ALPS処理水希釈放出設備及び関連施設の新設について

2022年2月7日

ALPS処理水の海洋放出設備の申請内容等に係る主要な論点※

※：ALPS処理水審査会合（第3回）資料1-2

3. 放水立坑（上流水槽、下流水槽）の構造確定

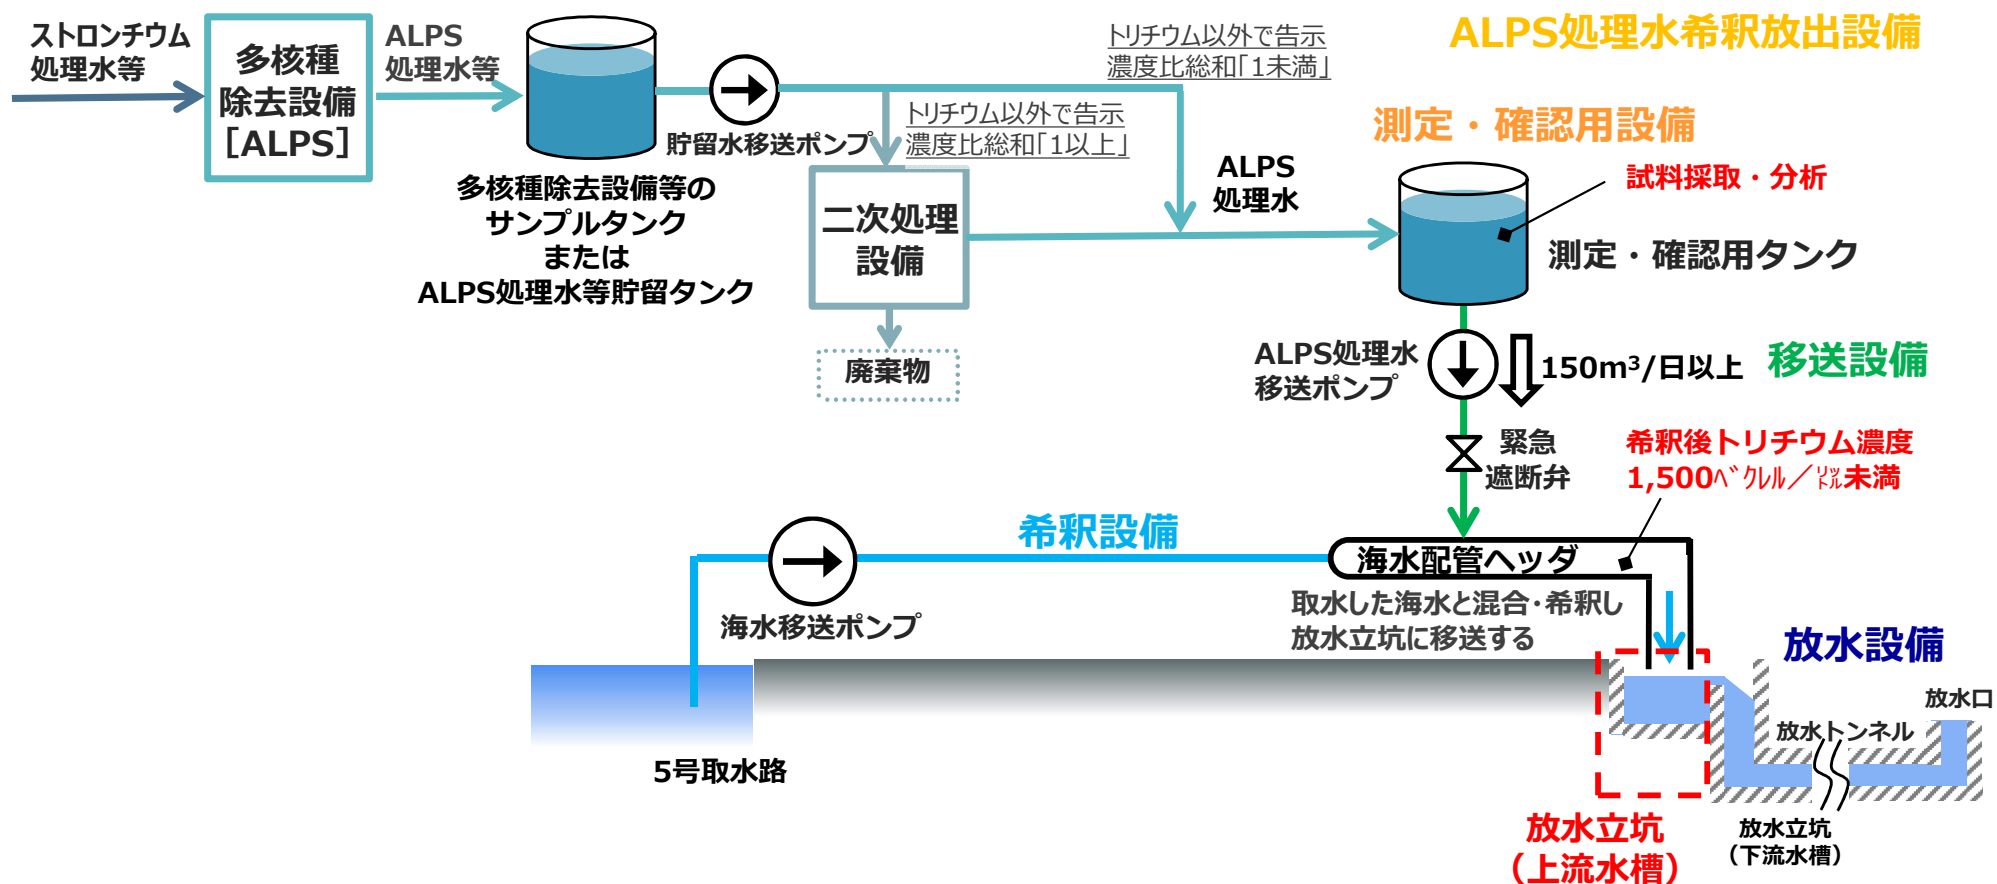
- 放水立坑（上流水槽、下流水槽）について、構造・強度、自然現象に対する防護及び信頼性を整理する中で、放水立坑（上流水槽、下流水槽）の構造を確定した。

- 放水立坑（上流水槽、下流水槽）構造確定の経緯
- 放水立坑（上流水槽、下流水槽）の当初計画は、基本設計の段階で沖合放水方式の他発電所事例を参考に、トリチウム濃度を直接計測するため、内部に隔壁（堰）を設け、上流側に容積（約2,000m³）を確保する構造としていた。
- 放水立坑（上流水槽）については、施工時の安全性、供用後の保守性などを考慮したうえで検討を実施することで、広くて浅い水槽へと構造を見直した。

1.1 放水立坑（上流水槽）の設備概要

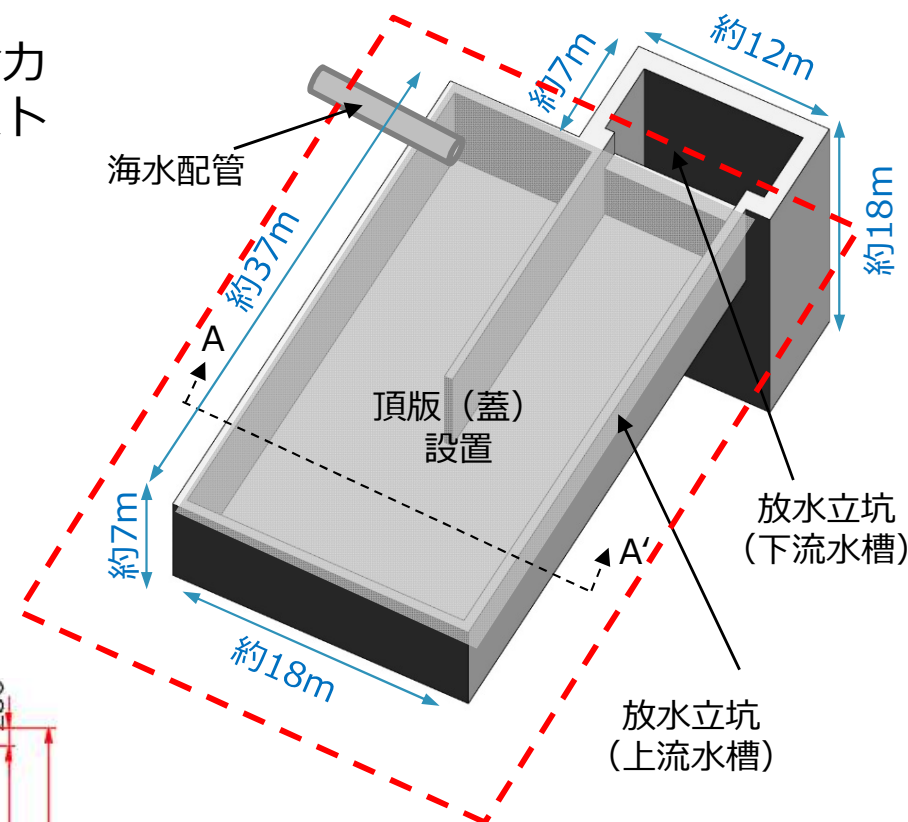
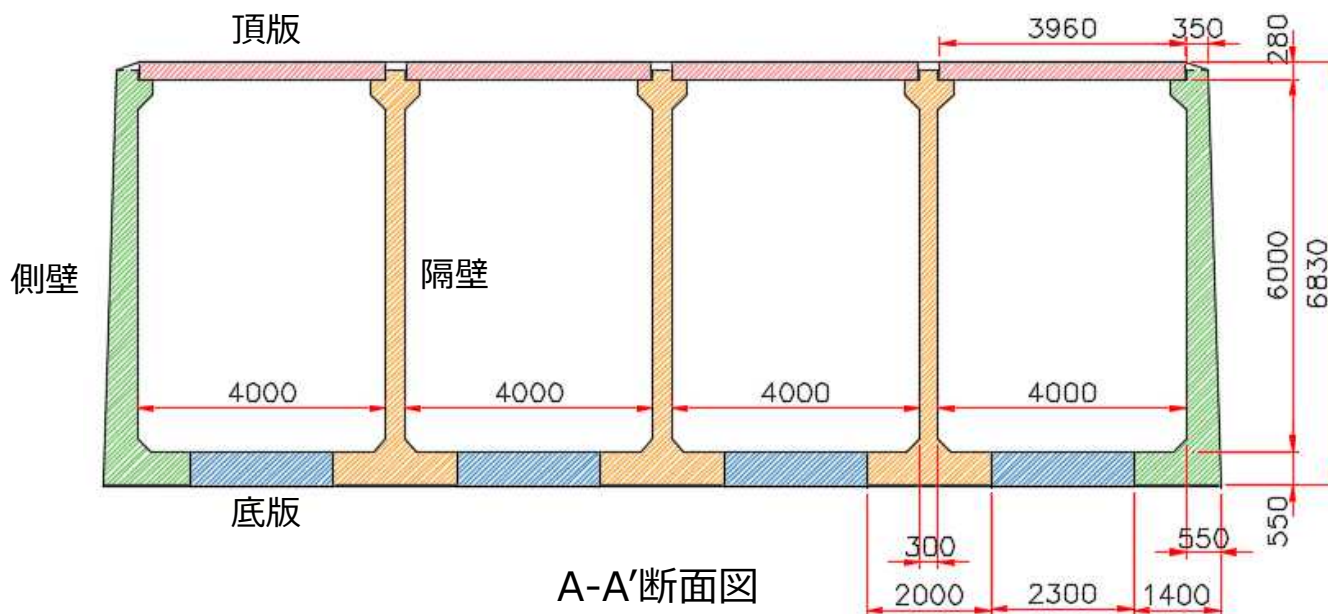
- 放水立坑（上流水槽）については、設備品質向上・作業省力化をおよび施工作业時の安全性の向上のため、プレキャスト製品を活用する。

■ 各検討部位の応力度照査結果

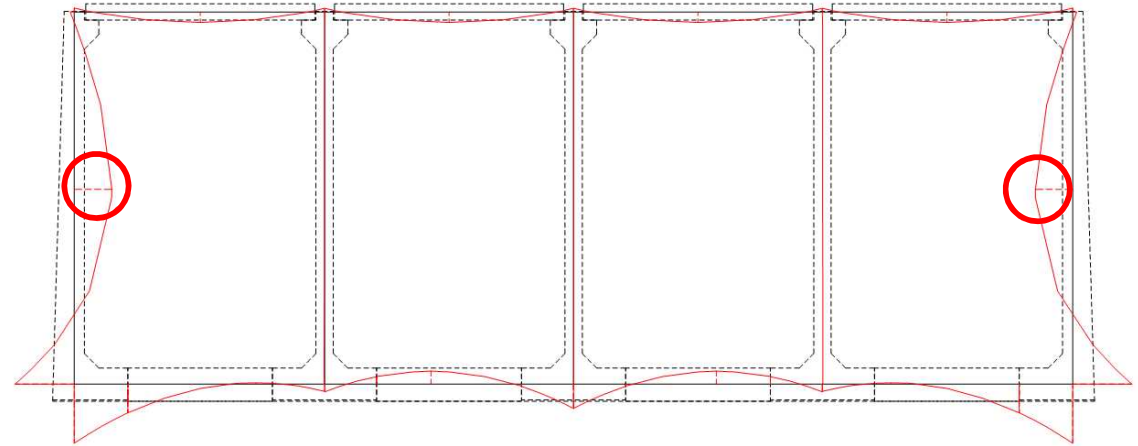
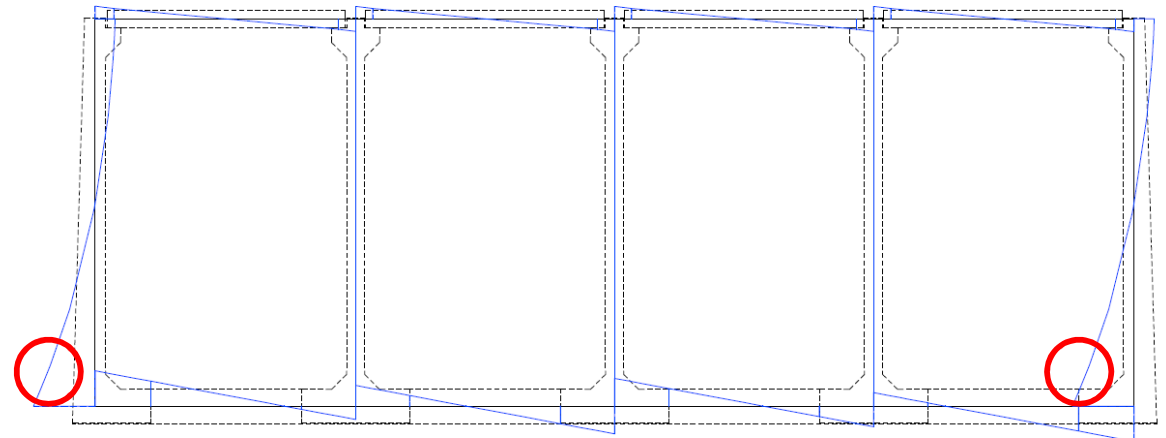
- 作用応力を許容応力と比較し、作用応力/許容応力の比が最大となる部位および荷重ケースの照査結果を下表に示す。
- 常時荷重および地震時荷重に対して、許容応力度以内であること（作用応力/許容応力<1.00）を確認した。

➤ 応力度照査の結果、耐力が確保されることを確認した。

断面力図（曲げモーメント）

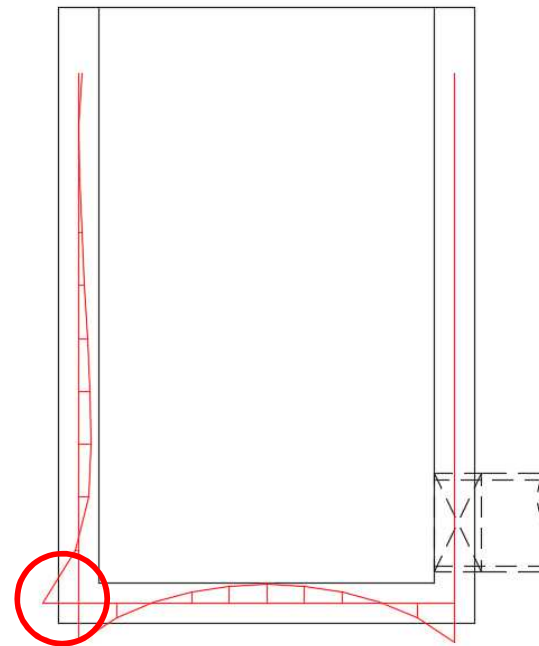
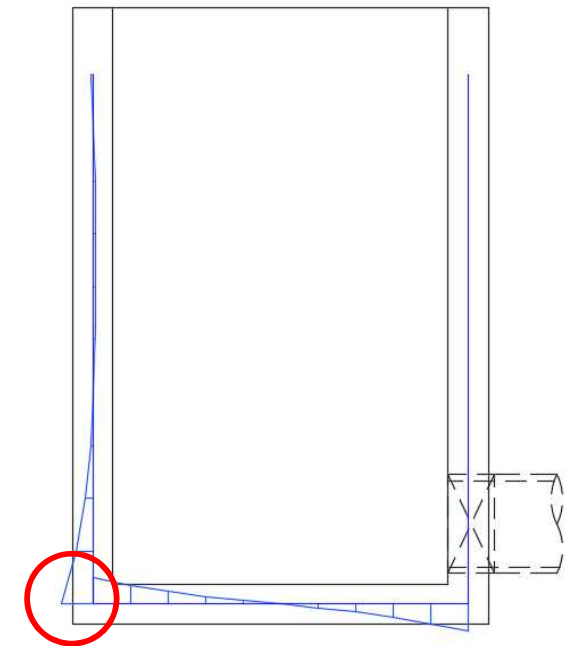
*せん断力の評価については、作用応力が許容応力を超過するが、せん断補強筋を配筋することで、耐力を確保している。（コンクリート標準示方書（構造性能照査編；2002年制定）（公社）土木学会準拠）
